## 第6章 方法書についての山梨県知事の意見及びそれに対する都市計画決定権者の見解

環境影響評価法第10条第1項に基づき、平成18年1月23日に提出された環境保全の見地からの山梨県知事意見、及びそれに対する都市計画決定権者の見解を以下に示す。

【甲府市場原町における二酸化窒素濃度（自動車からの寄与濃度）】

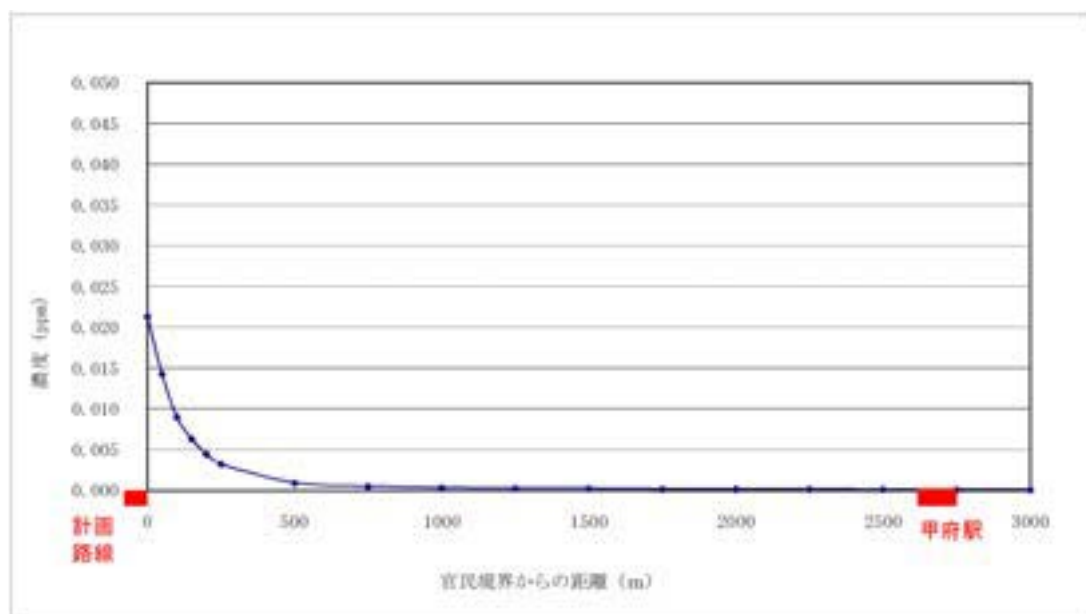
番号	知事意見	都市計画決定権者の見解
2.1.2	<p>トンネル坑口周辺における接地逆転層発生時の大気汚染の状況については、接地逆転層の発生頻度、発生時と未発生時の濃度分布及び時間変化について図表等によって明らかにし、その結果を環境の保全措置に反映させ、準備書に記載すること。</p> <p>なお、トンネル坑口周辺・甲府駅北側市街地については、接地逆転層の影響による大気汚染物質の年平均値への寄与の程度についても明らかにすること。</p>	<p>トンネル坑口周辺における接地逆転層の発生状況を把握するため、冬場に気球観測等を行い、その結果は評価書資料編2.1に記載しています。（「資料編2.知事意見」参照）</p> <p>観測結果によると、接地逆転層は日没後から発生が始まり、日出前後から解消されるという、冬季の一般的な傾向が見られました。</p> <p>予測の手法の一つとして採用したパフモデルの鉛直拡散係数(夜間)は、秋季から冬季にかけての接地逆転層の発生を見込んだものとなっており、調査結果から、これらの係数を適用することが妥当であると考えます。</p> <p>なお、甲府駅北側市街地における大気質濃度については、対象道路からの距離減衰が大きく、接地逆転層による影響はほとんどないと考えています。（下図参照）</p>

※本グラフは、計画路線から甲府駅方向に一定の風が吹いた場合を想定した試算結果です。
